**AVIS RELATIF À LA PROTECTION
CONTRE LES EVENTUELS EFFETS NOCIFS ET NUISANCES
PROVOQUÉS PAR LES RAYONNEMENTS NON IONISANTS
GÉNÉRÉS PAR DES ANTENNES ÉMETTRICES STATIONNAIRES**

Commune : LIEGE - Exploitant : ORANGE

Référence exploitant : 492L1_3 / 31492L1_1 / 42492L1_1/52492L1_1

Rapport n° 3096 / 2024

Figure 1 : Vue en plan des lieux de séjour et des points de contrôle

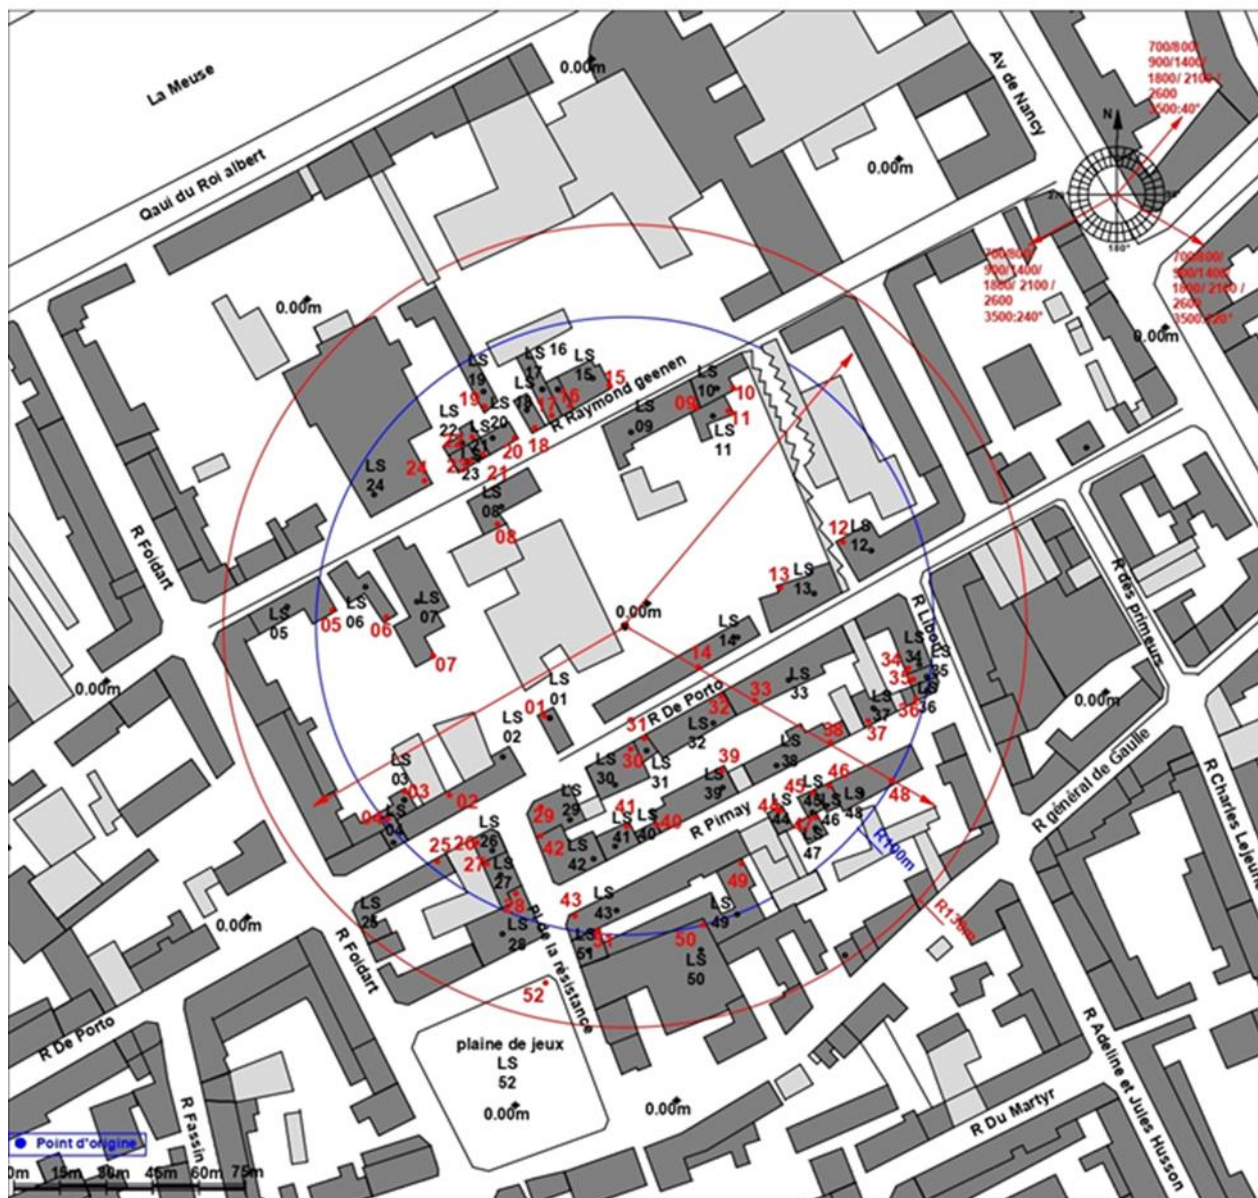
Les fréquences d'émission, la puissance rayonnée par chacune des antennes et leur gain permettent de déterminer le rayon de la zone à analyser. Tout dépassement de la limite par installation est exclu en dehors de cette zone. Le tableau 2 reprend les 35 LS² pour lesquels l'indice d'exposition est le plus élevé. Les différentes colonnes indiquent :

- le numéro du point de contrôle repris sur un des plans de la figure 1;
- le numéro du LS dans lequel se trouve le point de contrôle de la 1^{ère} colonne ;
- l'atténuation d'obstacle prise en compte pour le calcul de l'indice d'exposition dans le LS ;
- le résultat du calcul de l'indice d'exposition.

En ce qui concerne les antennes de l'installation mentionnées dans le tableau 1, la distance maximale à laquelle la limite pourrait être atteinte, à l'extérieur, est égale à 93,9 m. S'il n'y a pas de LS à une distance inférieure, les antennes respectent forcément la limite d'immission.

Dans le cas des LS situés à l'intérieur des bâtiments, une atténuation d'obstacle est prise en compte et il en résulte que la distance maximale à laquelle la limite pourrait être atteinte se réduit à 66,5 m.

Les résultats de l'évaluation décrite au paragraphe 4 indiquent que les antennes émettrices stationnaires de l'installation faisant l'objet du présent avis ne produisent pas, dans un lieu de séjour, un rayonnement électromagnétique maximum supérieur aux limites fixées à l'article 4 du décret.

En conclusion, les antennes émettrices stationnaires faisant partie de l'installation référencée dans le paragraphe 2 et dont les caractéristiques techniques sont résumées dans le tableau 1 **respectent les limites d'immission** fixées à l'article 4 du décret du 8 décembre 2022 (M.B. du 16.12.2022) modifiant le décret du 3 avril 2009 relatif à la protection contre les éventuels effets nocifs et nuisances provoqués par les rayonnements non ionisants générés par des antennes émettrices stationnaires.
